**DIRECCIÓN REGIONAL DE COCLÉ**  
**SECCIÓN DE EVALUACIÓN DE IMPACTO AMBIENTAL**

**INFORME TÉCNICO DE INSPECCIÓN**  
**DRCC-IIO-110-2022**

**INSPECCIÓN TÉCNICA SOLICITADA POR EL MINISTERIO DE SALUD, POR  
EL PROYECTO CONSTRUCCIÓN DE CANAL PARA DESCARGA DE AGUAS  
PLUVIALES DE NUEVO HOSPITAL AQUILINO TEJEIRA, UBICADO EN EL  
SECTOR DE VÍA HERNÁNDEZ, CORREGIMIENTO DE COCLÉ, DISTRITO DE  
PENONOMÉ.**

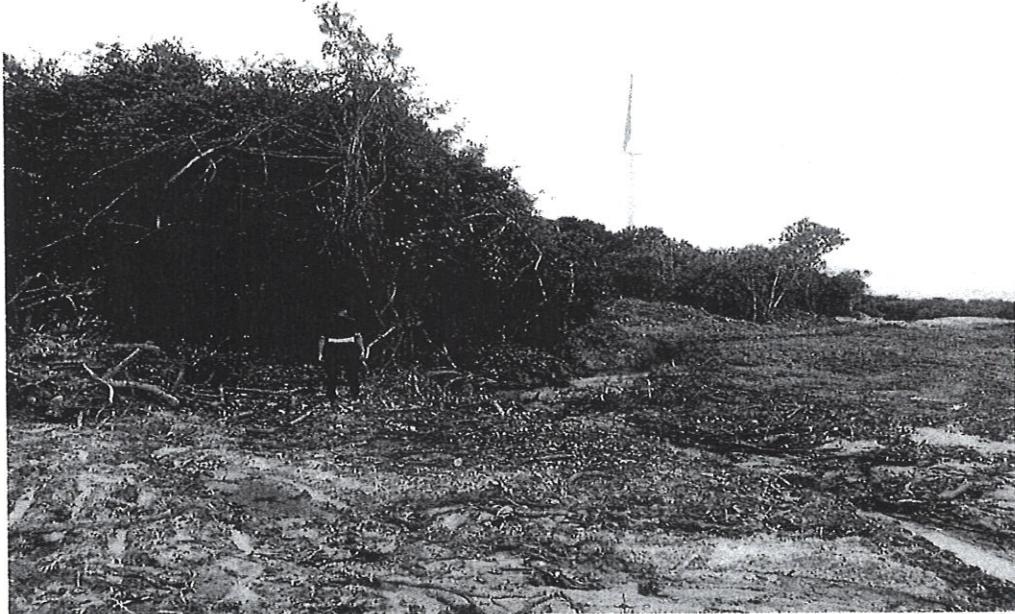
Vista de la construcción de cajón doble, el cual no mantiene permiso de Obra en Cauce según lo establecido en la resolución DM-0431-2021. Por lo cual se establecen los requisitos mínimos para la Autorización de las obras en Cauces.

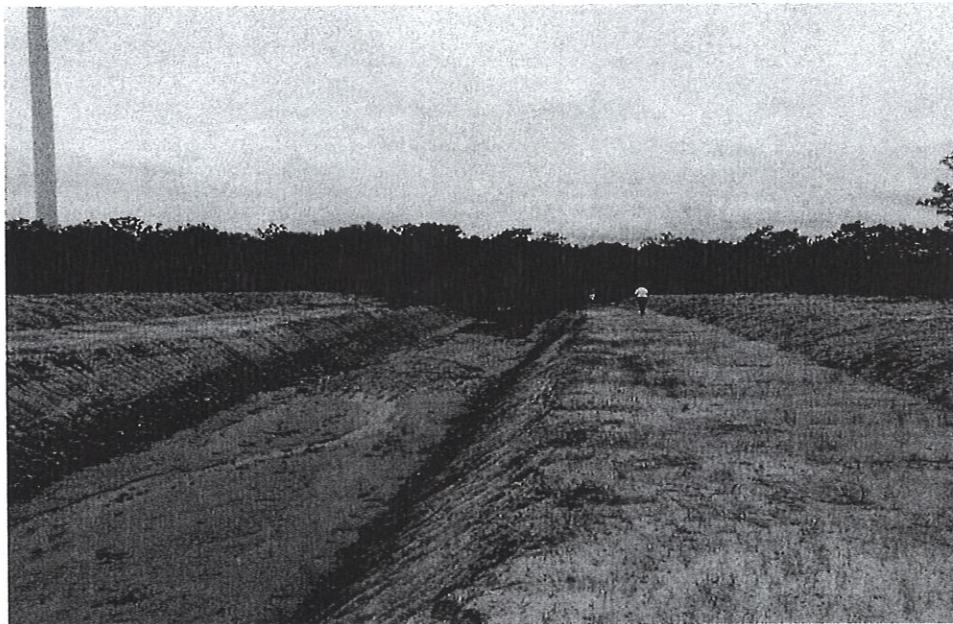
**Área donde se observa parte del desvío de la quebrada Almacego la cual va paralelo a la Construcción del Canal y se desconoce el propósito del desvío de la misma.**

**Área donde se eliminó la cobertura boscosa**

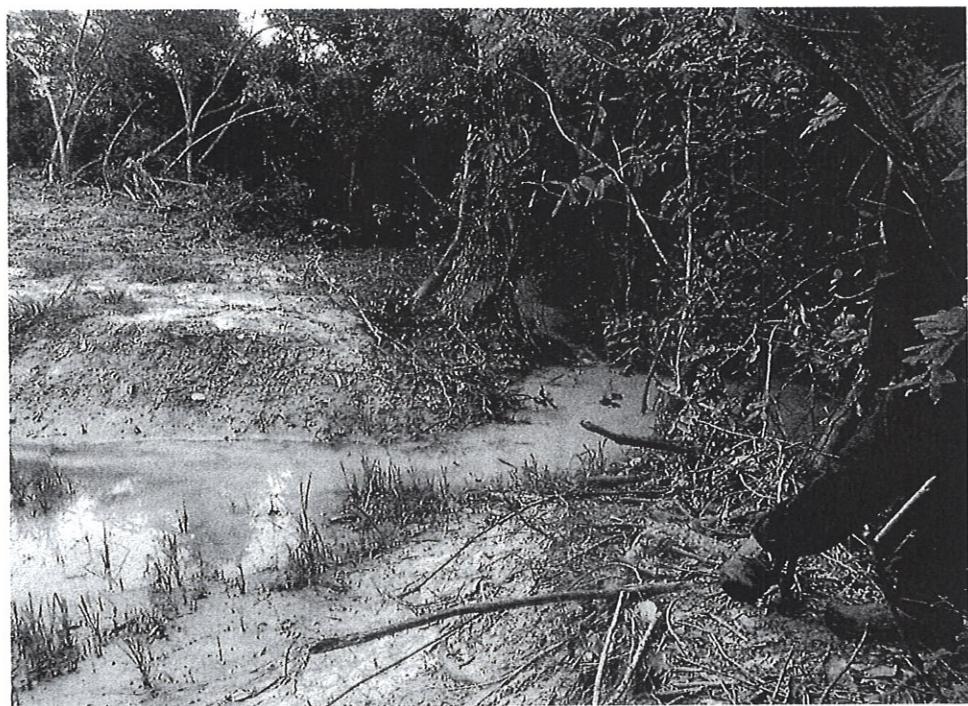
Vista de la construcción de un canal donde se desvió parte de la quebrada Almacego.

Cúmulos de tierra y construcción de canal.

**Quebrada intervenida área aproximada 0.76 hectáreas taladas.**
